## UTILITY TRANSFORMATION - DISTRIBUTION ENGINEERING REPORT

30 de julio de 2021

<b>PROYECTO</b>	:	<b>Urb. Estancias de Ledee</b>
<b>DUEÑO</b>	:	<b>CARLOS RAFAEL LEDEE FEBUS</b>
<b>CARRETERA</b>	:	<b>Finca No. 55</b>
<b>BARRIO</b>	:	<b>Aguirre</b>
<b>PUEBLO</b>	:	<b>Salinas</b>
<b>CASO OGPE</b>	:	<b>2021-374505-SRI-043515</b>
<b>CASO LUMA</b>	:	<b>21-3-065</b>
<b>CARGA</b>	:	<b>675 kVA</b>

**PUNTO DE CONEXION**  
**(17.982288, -66.288185)**  
**LINEA: 4501-3**

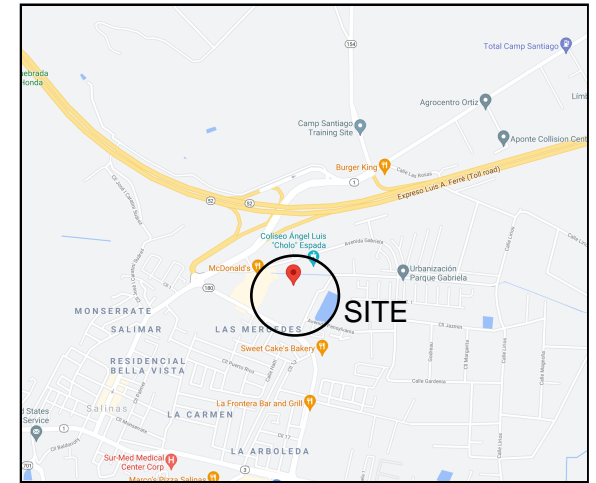
10. El proyecto
  - a. se conectará al poste mostrado en el croquis como punto de conexión.

Las Coordenadas correspondientes al punto de conexión para el proyecto son: 17.982288, -66.288185. Coordinar punto exacto con el Gerente de Distrito de Ponce, y detalles y costos de conexión con la Oficina de Ingeniería de Ponce.

28. Incluimos como parte de esta evaluación croquis con información gráfica sobre facilidades eléctricas.
29. Esta evaluación caduca a los dos años de su fecha de emisión.
